DIRECCIÓN DE PREVENCIÓN Y ATENCIÓN DE EMERGENCIAS

CONCEPTO TÉCNICO No. CT - 4938

Localidad	19- Ciudad Bolívar
UPZ	70- Jerusalén
Barrio	Arborizadora Alta
Dirección	Manzana 72
Proyecto	ARBORIZADORA ALTA – MZ 72
Manzana	72
Lotes	3, 4, 5 y 6 (Lote Catastral - 6)
Fecha de Visita	Junio 22 de 2007
Área (m^2)	294
Solicitante	Curaduría Urbana No. 5 – Caja de Vivienda Popular (CVP)
Tipo de Amenaza	Remoción en Masa

Fotografías No. 1 y 2. Lote donde se busca desarrollar el proyecto.

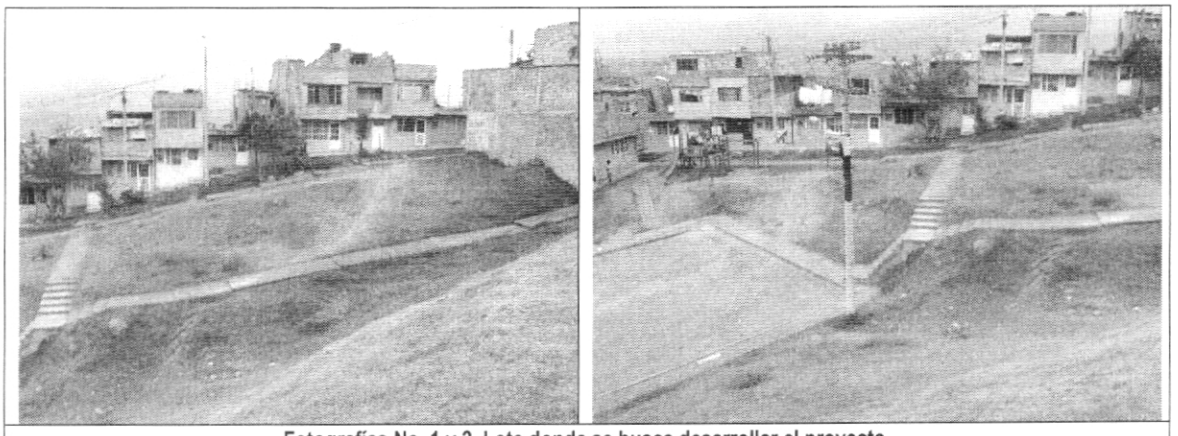
El terreno donde se proyecta construir el conjunto de viviendas cuenta con una pendiente media a alta. El sector se encuentra parcialmente urbanizado, consolidado con viviendas, vías pavimentadas y sin pavimentar, con servicios públicos; en un sector principalmente residencial (ver Fotografías No. 1 y 2).

Los predios que conforman el sitio objeto del presente concepto técnico, se encuentran sin ningún tipo de construcción, en los que se observan superficialmente rellenos y cuentan con una cobertura total en pastos. El área del proyecto se encuentra limitada por pasos peatonales en concreto y en la parte inferior del mismo, costado norte de la manzana 72, el terreno conforma un talud de aproximadamente 3m de altura con pendiente variable (ver Fotografía No. 2).

Se recomienda evaluar y garantizar las condiciones de estabilidad del talud ubicado al costado norte de la manzana 72. Este análisis se debe realizar tanto para condiciones normales como para condiciones extremas. Adicionalmente como parte integral del estudio geotécnico se recomienda que se adecuen y diseñen las obras de drenaje necesarias para la zona.
